Krycí list ZBV

Název Stavby dle SOD: III/33344 Malenovice, most ev. č. 33344-2 Název stavebního objektu/provozního souboru (SO/PS): Komunikace	Číslo SO/PS / / pořadí Změny SO/PS: 101/01	Číslo ZBV: 3
--	---	------------------------

Změnový list

Předmět Změny: **Pochozí plocha u obecní nástěnky a asfaltové hutněné vrstvy**

A.2.1 OBJÍZDNÁ TRASA POZEMNÍ KOMUNIKACE III/12542

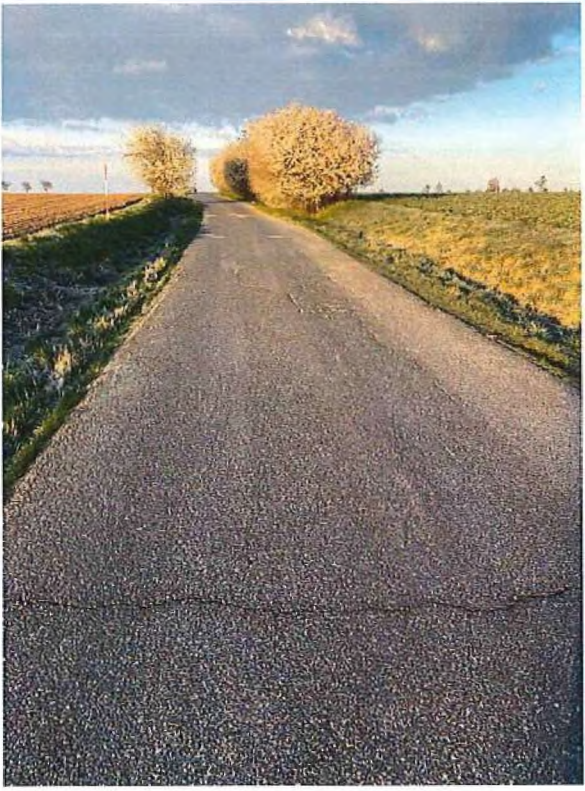
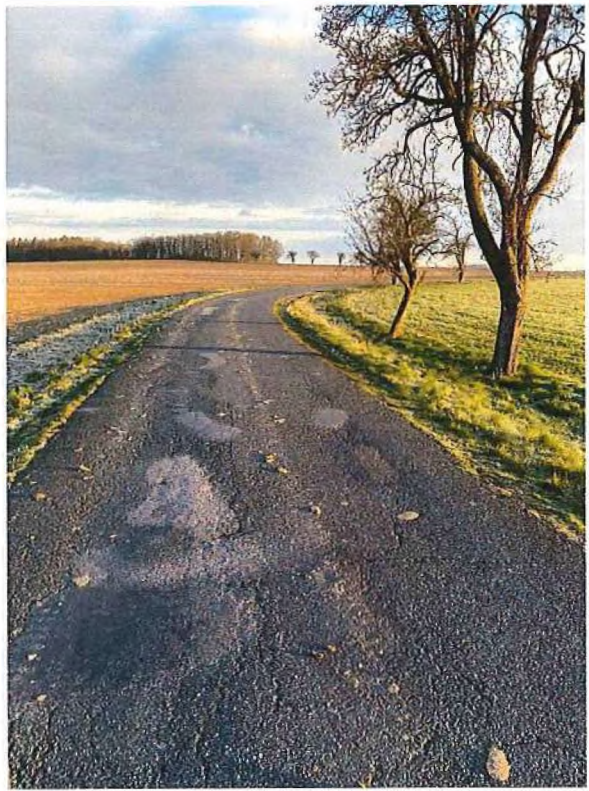
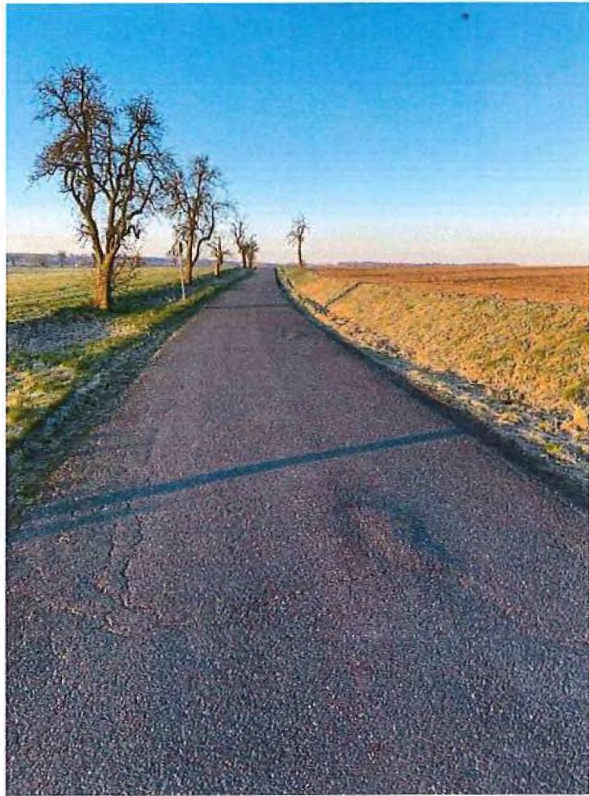
Vozovka pozemní komunikace III/12542 jeví před zahájením stavby poruchy a to zejména

- Ztráta mikrotextury a makrotextury
- Podélné i příčné trhliny, mozaikové trhliny, síťové trhliny
- Výtlučky
- Kaverny
- Vysprávkky
- Odlamování okrajů
- Hrboly
- Podélné a příčné poklesy

Vzhledem k předpokládanému navýšení denní intenzity dopravy a zejména nákladních vozidel zhotovitel předpokládá nutnou opravu povrchu vozovky objednatelem objízdné trasy pozemní komunikace III/12542 dle TP 82 – Katalog poruch netuhých vozovek.

A.2.2 OKOLÍ STAVBY

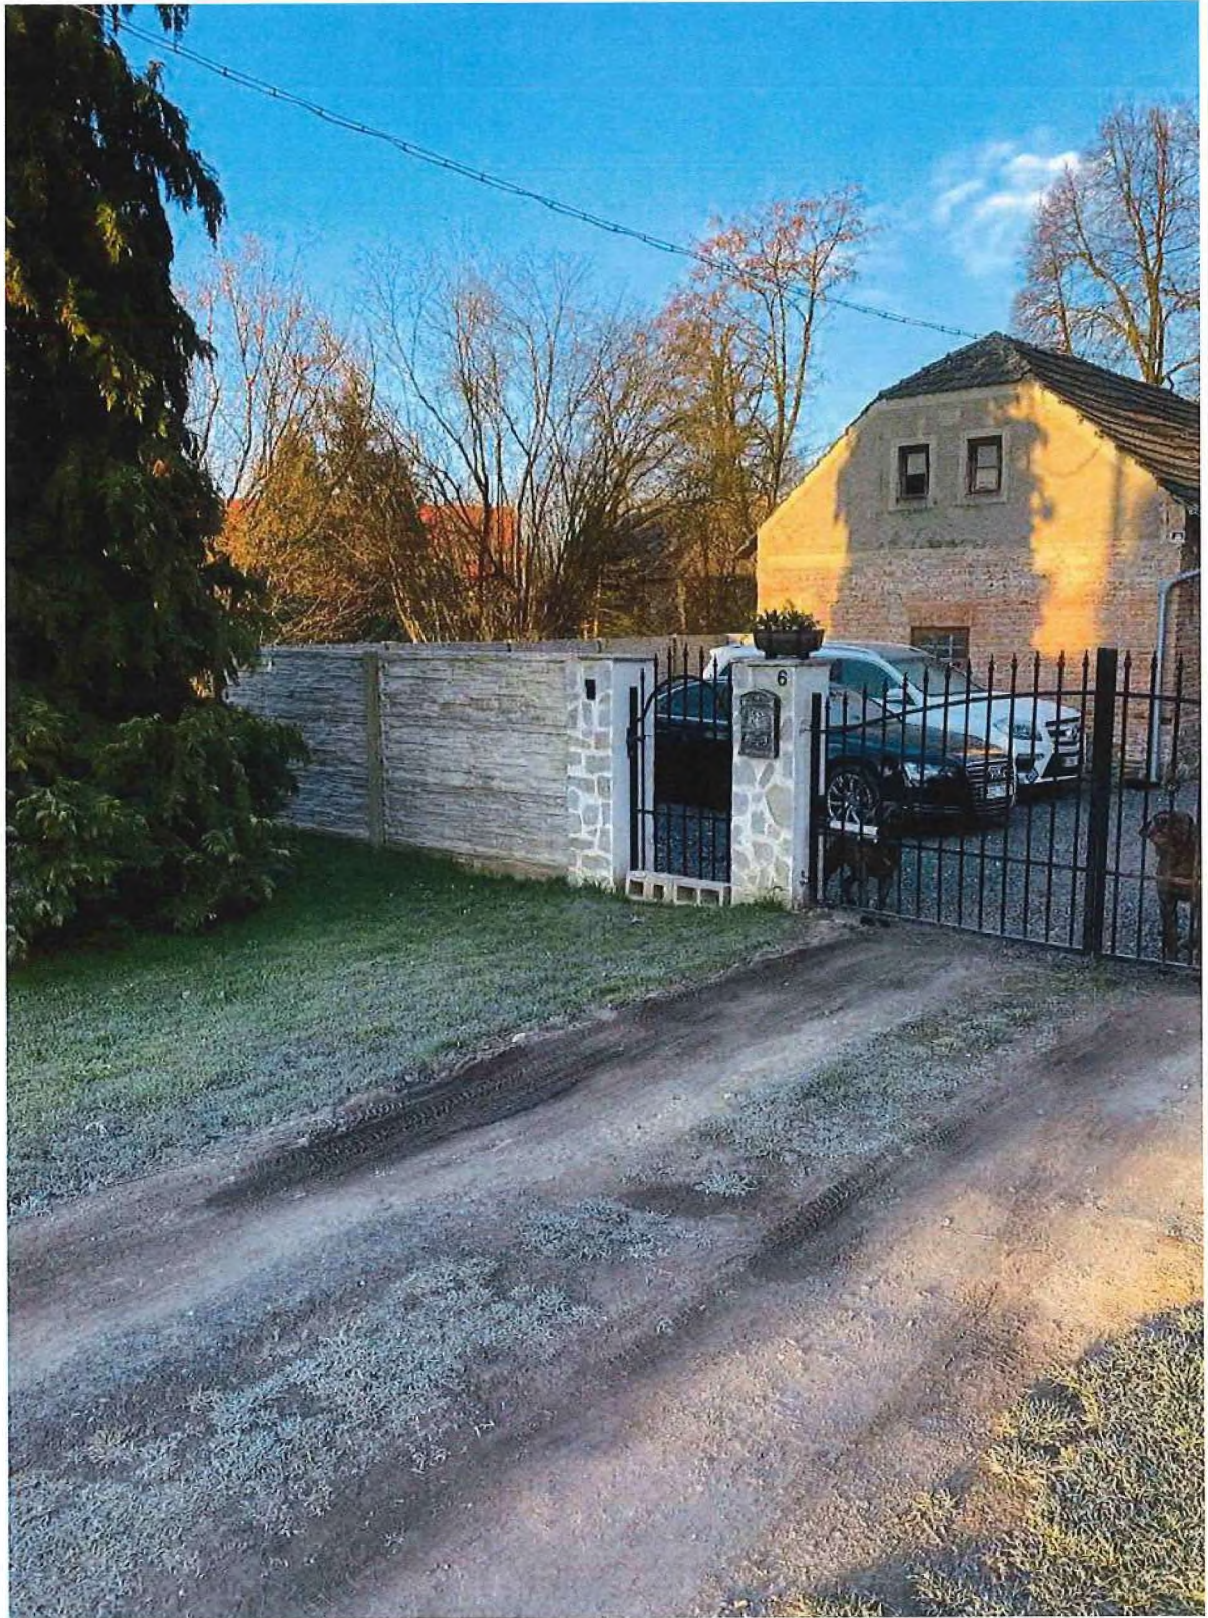
Kamenná zeď, na straně vodočetné latě, je vyžděna na „hlínu“ anebo degradovanou maltovinu a podle průzkumu zhotovitele nemá základ – rozpadá se ručním rozebíráním předpoklad většího rozsahu zdění, než určuje rozpočet stavby. Ostatní zdi se jeví stejně.

Betonová zámková dlažba u obecní nástěnky je propadlá, pod dlažbou jsou viditelné kaverny a předpokládáme neúnosné anebo chybějící dlažbou.
